NZ.261.190.2021

Dotyczy zamówienia publicznego pn.: Rozbudowa ul. Czerwone Maki wraz z budową chodnika od ul. Lubostroń do skrzyżowania z ul. Bobrzyńskiego/Bunscha - znak sprawy: 1/XI/2021.

Zamawiający zgodnie z art. 284 ust 6 ustawy z dnia 11 września 2019 r. Prawo zamówień publicznych (Dz.U. z 2021 r. poz. 1129), przekazuje treść pytań wraz z odpowiedziami:

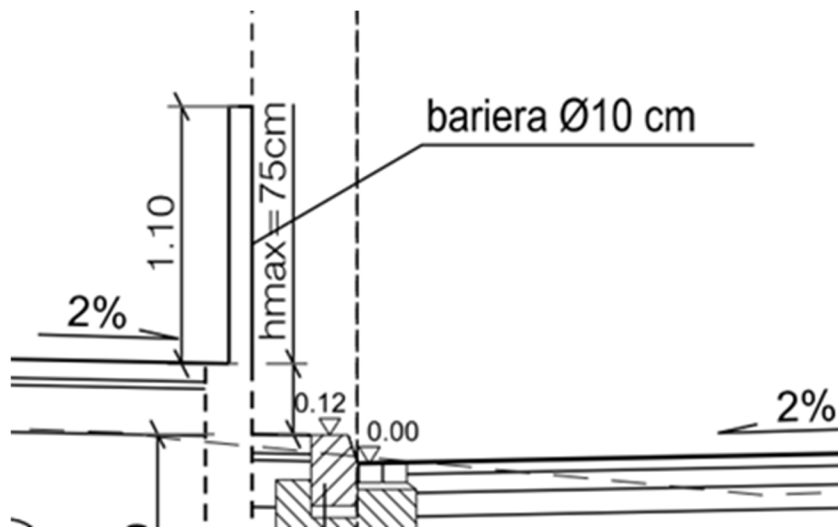
Pytanie 4

Przedmiar drogowy poz. 5.1.2. Prosimy o podanie rozwiązania bariery fi10 cm.

Przedmiar robót nie jest dokumentem gdzie podaje się rozwiązania techniczne, rozwiązania techniczne znajdują się w projekcie

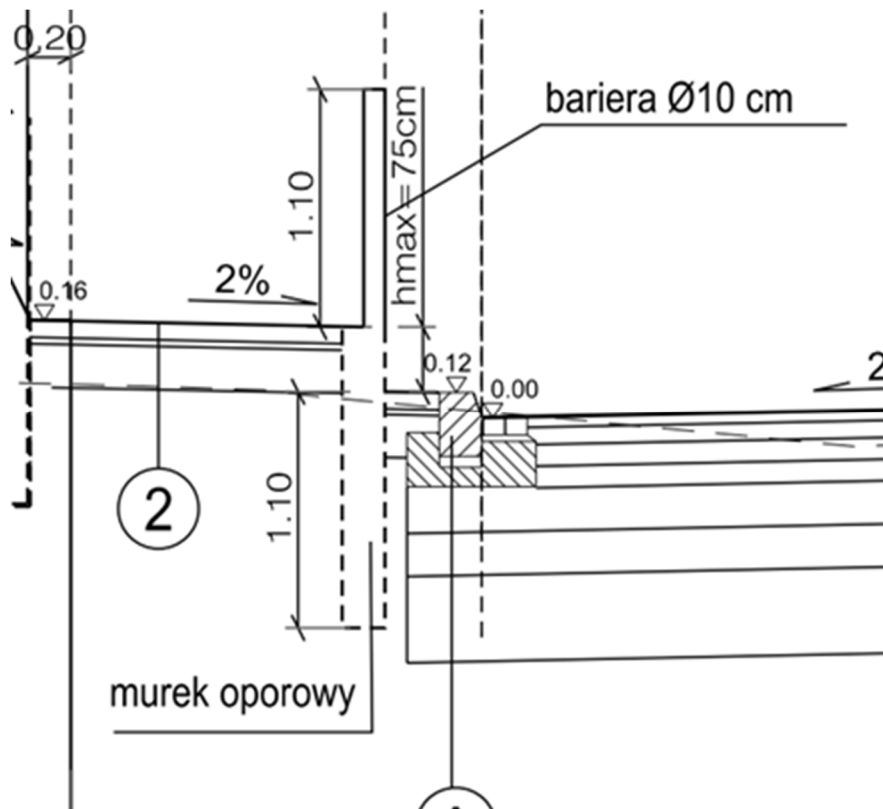
Pytanie 5

Prosimy o podanie rozwiązania i długości muru oporowego ujawnionego w projekcie drogowym rysunek nr 4 oraz wskazanie pozycji kosztorysowej w której należy go wliczyć.

W załączeniu przekazujemy skorygowany rysunek nr 4 wraz z informacjami o wysokości na rysunku nr 3. Przedmiar został skorygowany i uzupełniony w pozycji 7.2

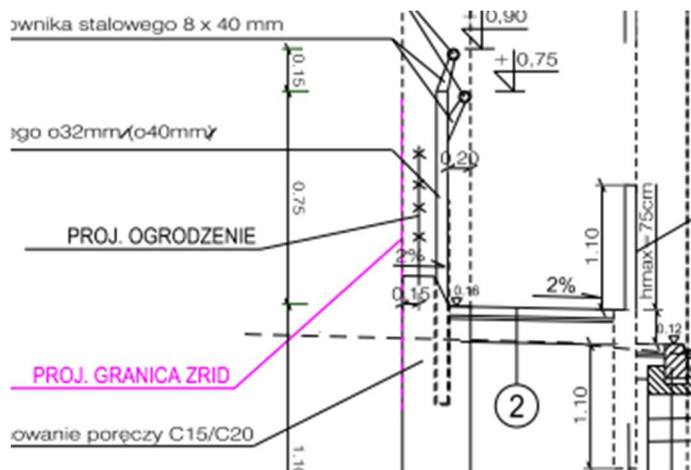
Pytanie 6

Prosimy o podanie rozwiązania i długości ogrodzenia ujawnionego w projekcie drogowym rysunek nr 4 oraz wskazanie pozycji kosztorysowej w której należy go wliczyć.

Rozbiórkę ogrodzeń ujęto w poz. 1.2.8

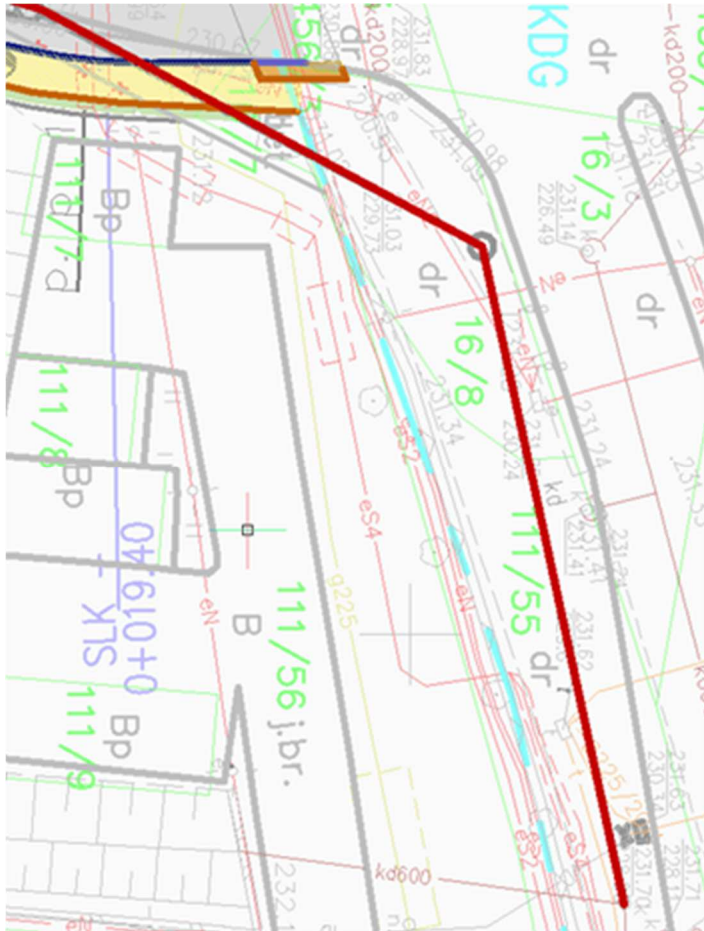
Projekt kanalizacji deszczowej. Prosimy o wyjaśnienie w której pozycji kosztorysowej należy wliczyć rozbiórkę i odtworzenie nawierzchni ścieżki rowerowej oraz ciągu pieszo-rowerowego dla odcinka od studni istniejącej do studni Sd2?

Przedmiar został uzupełniony o rozbiórki i odtworzenie nawierzchni ścieżki rowerowej oraz ciągu pieszo-rowerowego dla odcinka od studni istniejącej do studni Sd2 - (pozycje 1.1.11 - 1.1.20)
